Contraente: MET. S. EUFEMIA-CROTONE DN 550 (22"), DP 70 bar RIFACIMENTO ATTRAVERSAMENTO FIUME S. ANNA N. Contratto: N. Commessa: NR/15215

VERIFICA DI OTTEMPERANZA alle prescrizioni contenute nel Parere della CTVIA n. 3286 del 28/02/2020 allegato al Decreto di compatibilità ambientale DM n. 228 del 30/10/2020

PRESCRIZIONE N. 1

03049-ENV-RE-300-001

Fig. 2.2 - Area di passaggio normale per la rimozione del tratto di Met. S. Eufemia-Crotone DN 550 oggetto di rifacimento.

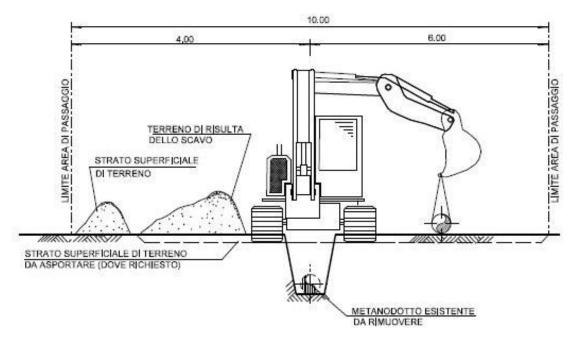
"Nell'attraversamento fluviale, per la parte inerente a rimozione della condotta esistente, si dovrà limitare l'ampiezza della fascia di lavoro a quella strettamente legata alle esigenze di cantiere. In relazione all'intervento di modifica del deflusso dovrà essere preventivamente concordato con tutte le autorità proposte.

L'area di passaggio prevista nei tratti in cui sarà eseguita la rimozione della condotta mediante scavo a cielo aperto sarà di 10 m totali (4m+6m): tale ampiezza consente la buona esecuzione dei lavori ed il transito dei mezzi di servizio e di soccorso.

Nel tratto in cui la condotta sarà lasciata in loco ed intasata non si prevede l'apertura di alcuna area di passaggio, come visibile dalla planimetria in ALLEGATO 2.
